Feste Fehmarnbeltquerung
Planänderung zur Vergrößerung der
Arbeitsbereiche während der
Absenkarbeiten und zum partiellen
Überstand der Tunnelschutzschicht
über den Meeresboden

Erläuterungsbericht

Kopenhagen, 14.07.2023
Femern A/S

Berlin, 14.07.2023
DEGES Deutsche Einheit
Fernstraßenplanungs- und -bau GmbH

Abbildung 2: Arbeits- und Sperrbereichsgrößen (oben nominal, unten minimal) für die Absenkarbeiten gemäß vorliegender Planänderung. Diese sind identisch mit den bereits gültigen Größen für die Aushubarbeiten

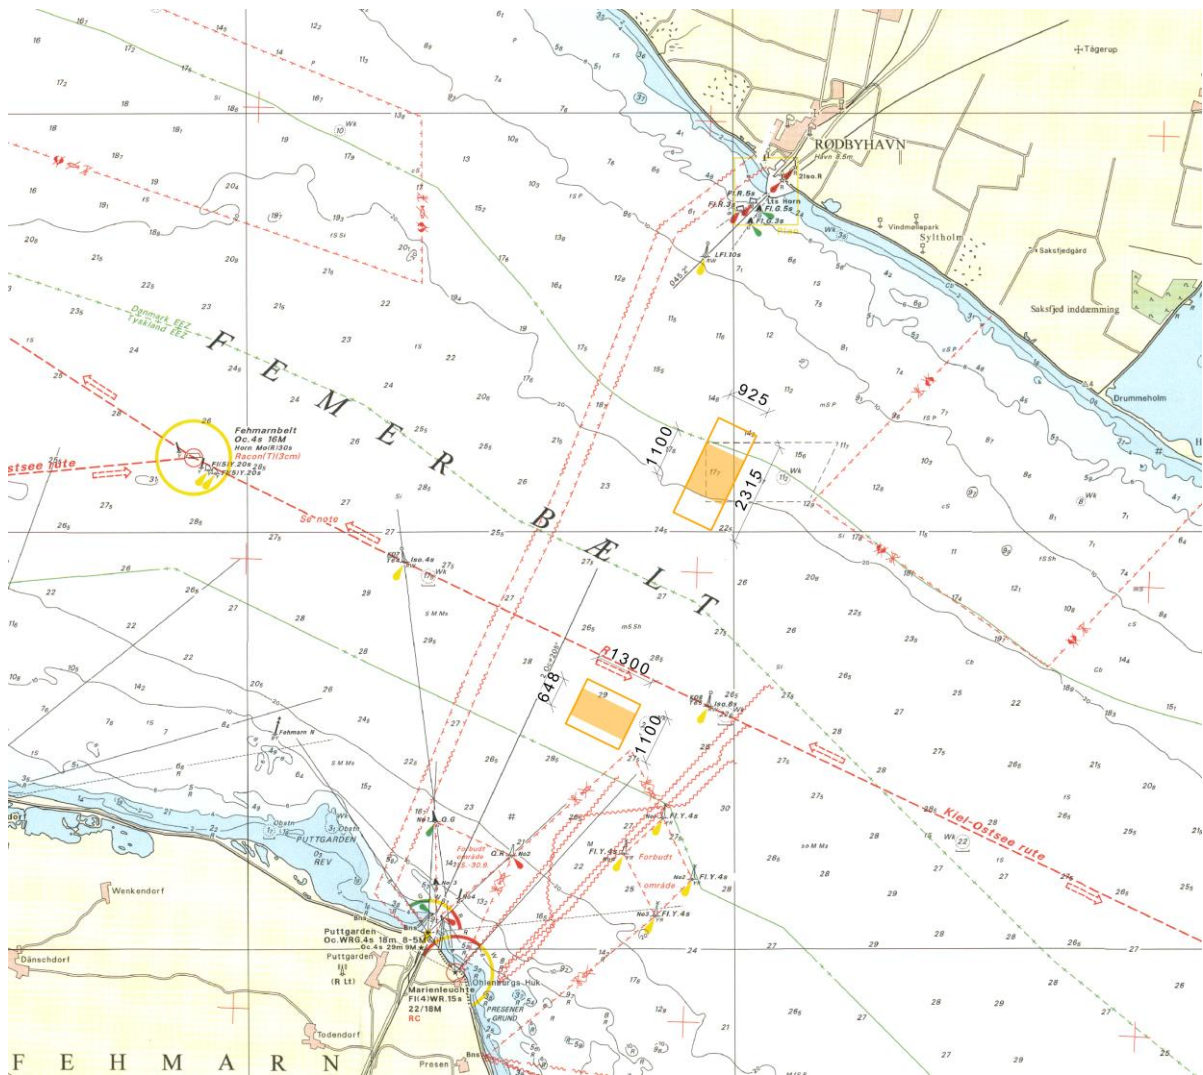
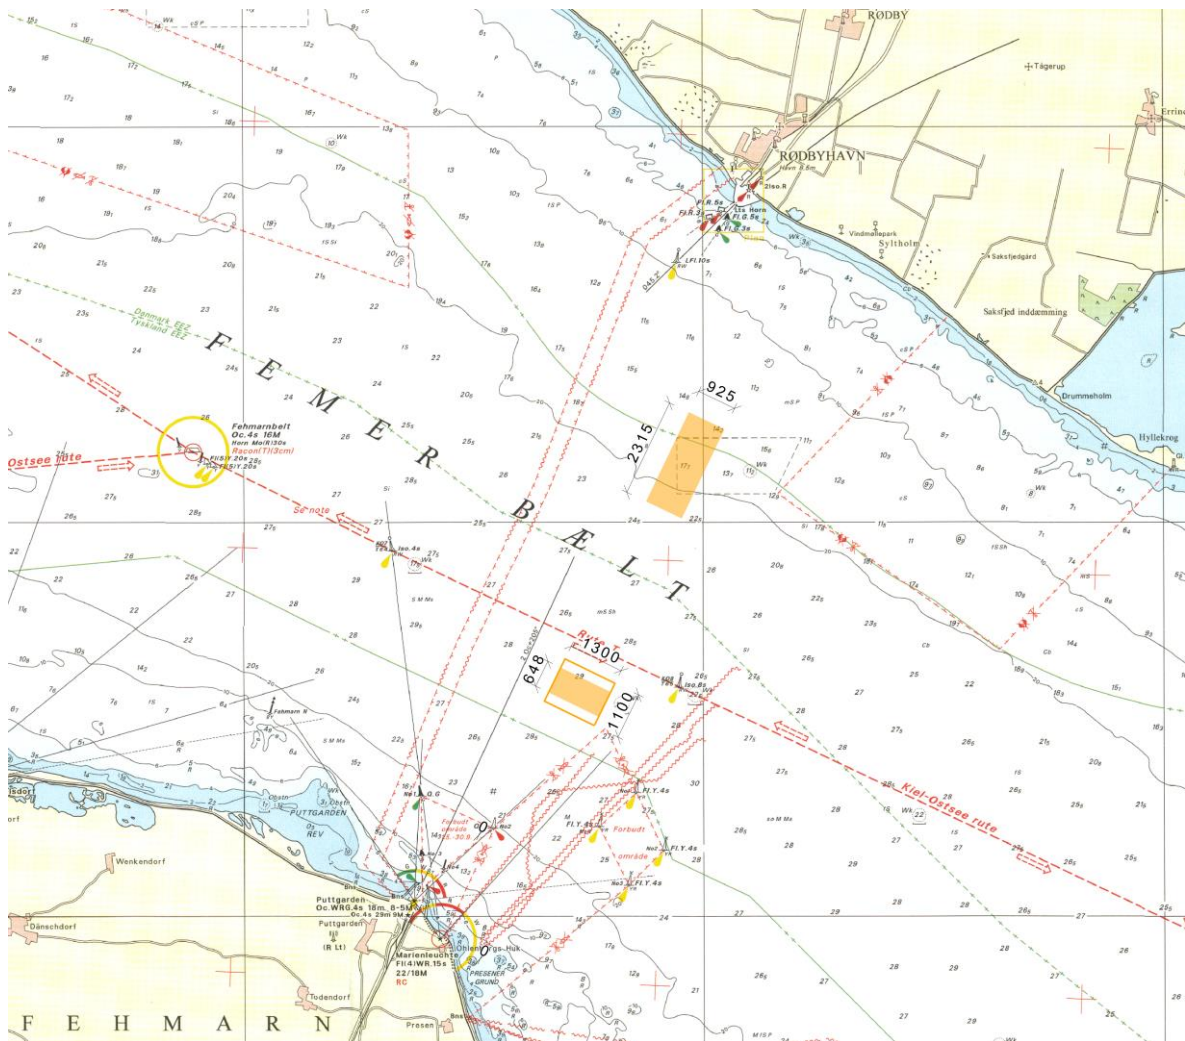
Die Vergrößerung der nominalen Arbeitsbereiche ist erforderlich, weil die ursprünglich angenommene Größe von 1.100 m nicht ausreicht, um unterschiedliche Arbeitsschritte für das Absenken eines Elements (inkl. vor- und nachbereitender Arbeiten) parallel zueinander und innerhalb eines nominalen Arbeitsbereiches auszuführen (siehe auch nachfolgend Kap. 2.2). Dies liegt insbesondere daran, dass die jeweiligen Verankerungen des Arbeitsgeräts (z.B. der Absenkpontons) einen erhöhten Platzbedarf haben (vgl. nachfolgend Kap. 2.2, sowie Anlage 1, Anhang 4, Blatt 1). Der maximale Abstand zwischen zwei Arbeitsgeräten, die innerhalb eines Arbeitsbereiches tätig sind, wird somit zeitweise > 1.100 m sein, was eine Vergrößerung des Arbeitsbereiches nötig macht.

Die Durchführung paralleler Arbeitsschritte in den nominalen Arbeitsbereichen ist eine zentrale Planungsgrundlage des Bauunternehmers (vgl. nachfolgend Kap. 2.2, sowie Anlage 1, Anhang 4, Blatt 1) und war bereits Gegenstand der ursprünglichen Planfeststellungsunterlagen (vgl. Bauleistik, Anlage 27.1, Kap. 3.1.5.7). Die vorliegende

Abbildung 4 Beispielsequenz 1/3 der Absenkarbeiten innerhalb eines nominalen Arbeitsbereichs von 2.315 m. (Enthaltene Arbeitsschritte: Kiesbettaufbringung, Wiederverfüllung (Rückverfüllung) und Schutzschichtaufbringung (Steinschüttung))

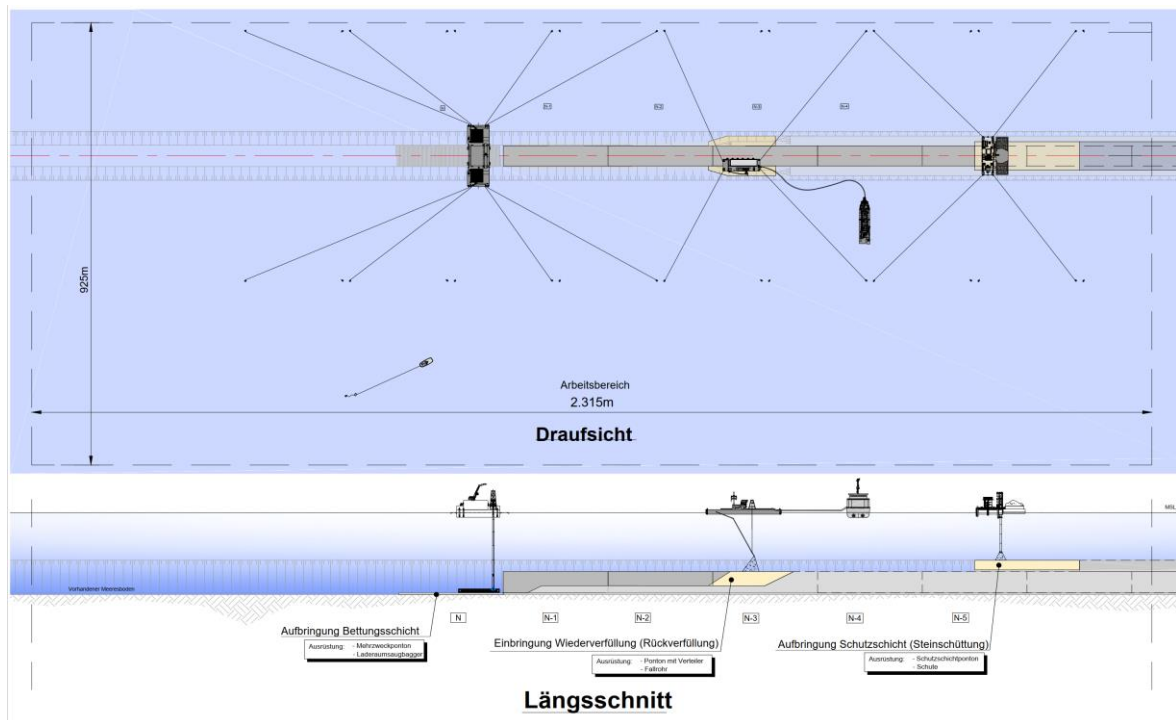
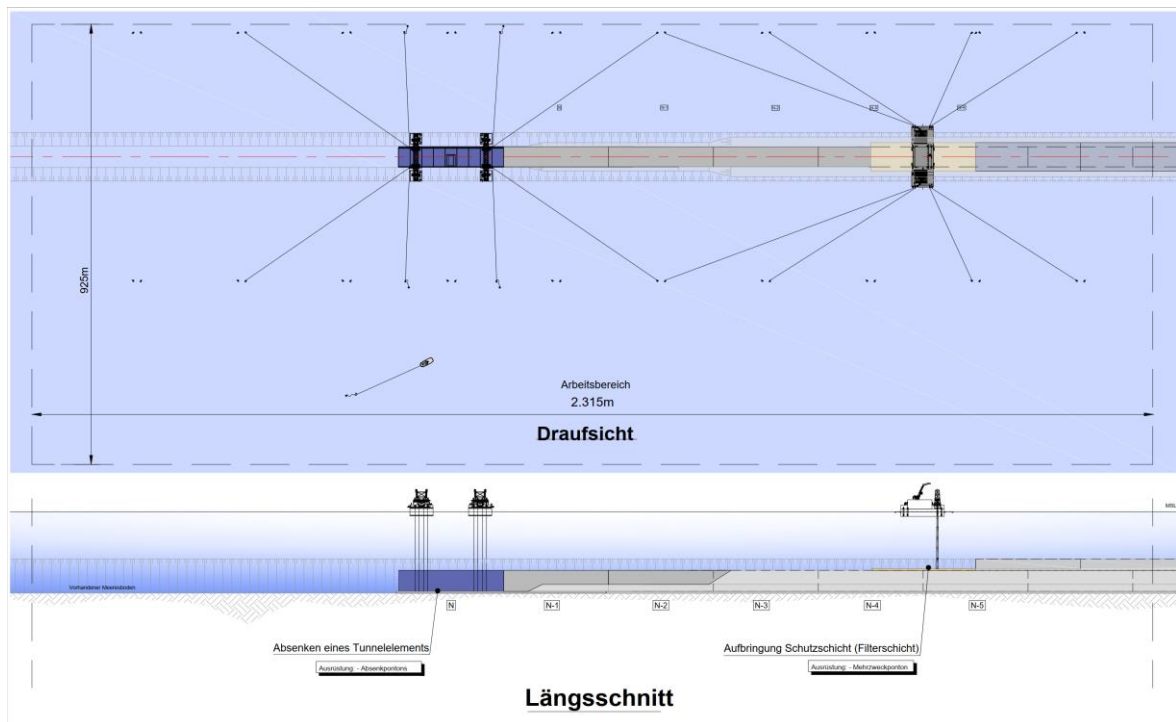
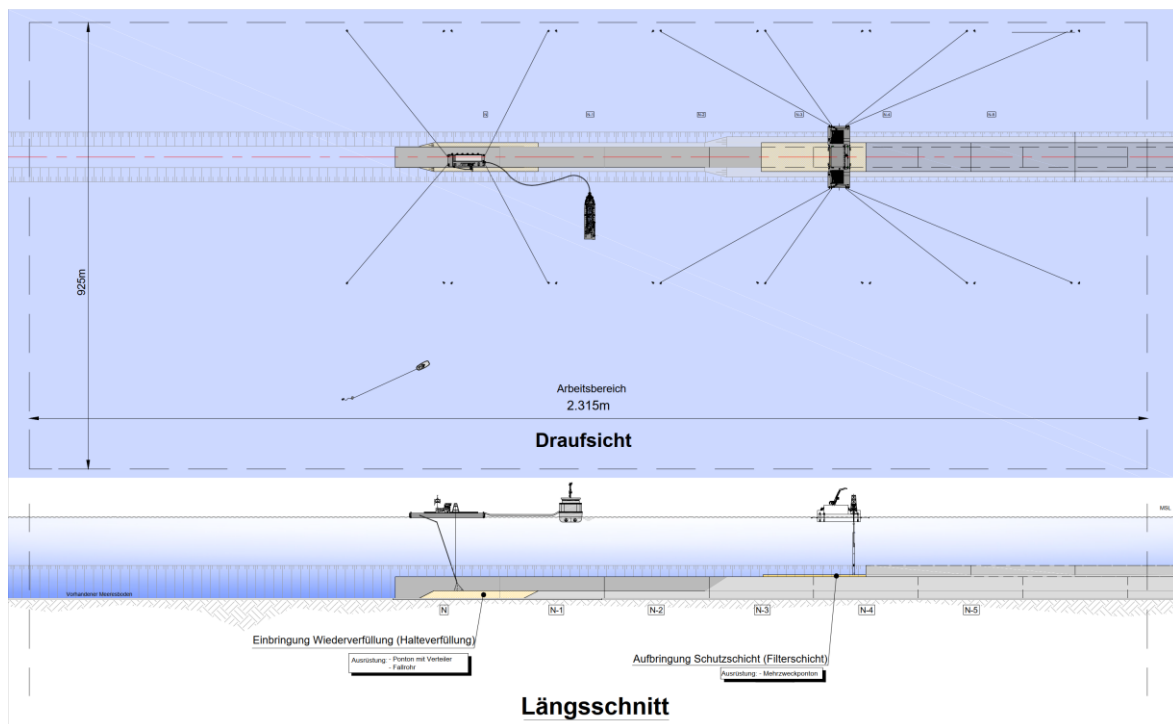
Im Gegensatz zur Planfeststellung enthalten die nun vorliegenden Ausführungspläne jedoch überdies beispielhafte Anordnungen des eingesetzten Arbeitsgeräts innerhalb der nominalen Arbeitsbereiche. Diese sind im Anhang 4 zu diesem Erläuterungsbericht sowie in den nachfolgenden Abbildungen enthalten und zeigen anhand beispielhafter Arbeitsabläufe, dass die erforderliche nominale Arbeitsbereichsgröße (außerhalb des FFH-Gebiets) über 1.100 m hinaus geht, was in der Folge näher erläutert wird.

Aus den Darstellungen (vgl. auch Anlage 1, Anhang 4, Blatt 1 dieser Planänderung) wird ersichtlich, dass insbesondere für die Ankervorrichtungen der eingesetzten Arbeitsgeräte (Pontons für Absenkvorgang, Kiesbett- und Schutzschichtaufbringung) ein erhöhter Platzbedarf von bis zu vier Tunnелеlementlängen (880 m) besteht, wozu die ursprüngliche Baulegistik keine Annahmen getroffen hatte. Zwar stellen die Ankervorrichtungen selbst keine Schallquelle dar. Allerdings bedeutet der ankerbedingt erhöhte Abstand zwischen zwei Baugeräten, die sich (bis auf die Absenkpontons) während ihres jeweiligen Arbeitsvorgangs kontinuierlich entlang des Tunnelgrabens bewegen, dass ihr relativer Abstand zueinander nicht durchgängig auf eine maximale Länge von fünf Tunnелеlementen beschränkt sein wird.

Abbildung 7 Schematische Darstellung eines Standard-Tunnelements (STE) bestehend aus neun Segmenten - Längsprofil. Auf Segment S5 ist eine Ventilationsnische und auf den Elementen S2 und S8 sind je vier Haltestützen vorgesehen.

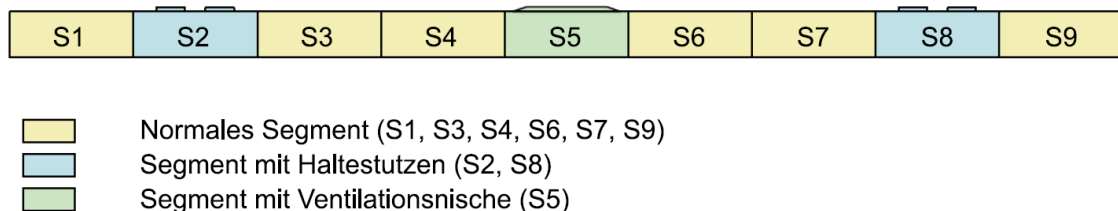
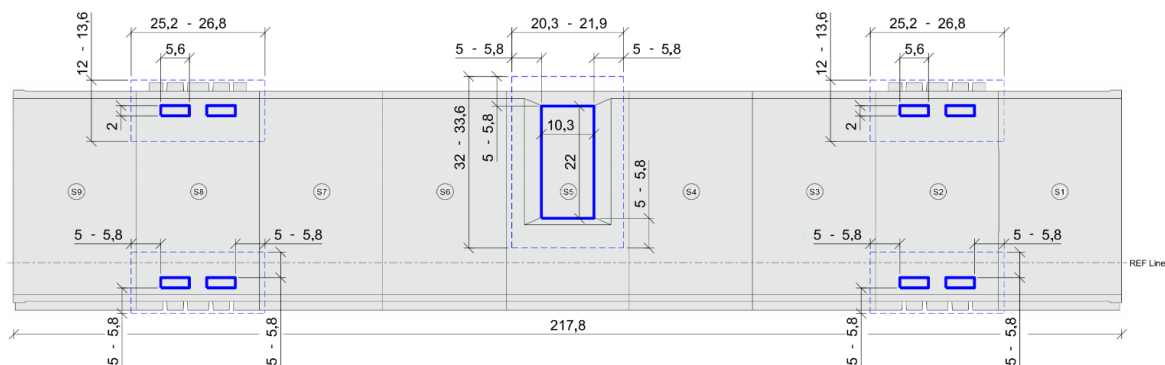
In der Ausführungsplanung ist vorgesehen, die Schutzschichtdicke über den Ventilationsnischen im Vergleich zur Planfeststellung zu erhöhen. Die Erhöhung der Schutzschichtdicke über den Ventilationsnischen dient der Sicherheit des Tunnelements gegen äußere Einwirkungen (wie z.B. Ankerwurf). In der Planfeststellung war vorgesehen, diesen Schutz durch eine Verstärkung der Ventilationsnische selbst oder teilweise anderes Schutzschichtmaterial zu erreichen. Dies hat sich in der Ausführungsplanung als nicht

umsetzbar erwiesen. Maximal wird die Schutzschichtdicke über den Ventilationsnischen identisch zur Dicke auf dem übrigen Tunnelement sein. Ebenso wird im Bereich der Haltestützen verfahren. Für die umweltfachliche Bewertung der beantragten Planänderung wird vorsorglich über dem gesamten Tunnelement die gleiche Schutzschichtdicke angenommen. Die Schutzschicht im Bereich der Ventilationsnischen und Haltestützen steht also um die jeweilige Höhe der Bauteile (0,90 m bei Ventilationsnischen bzw. 0,75 m bei Haltestützen) über das umgebende Schutzschichtniveau hervor und bildet nicht mehr – wie in den PFU angenommen – eine ebene Fläche über einem Tunnelement.
